ZW53

コアドライブウェポン イグニッションブースター

改造マニュアルの訂正

15

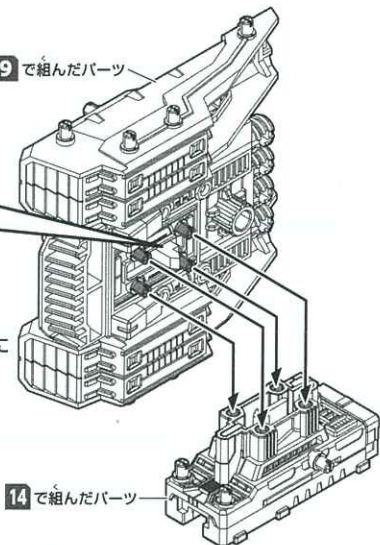
改造マニュアルの組み立て手順 15 におきまして誤りがありました。

正しくは以下の図をご参照ください。

※ 9 で組んだパーツを閉じた状態で、14 で組んだパーツに取り付けてください。
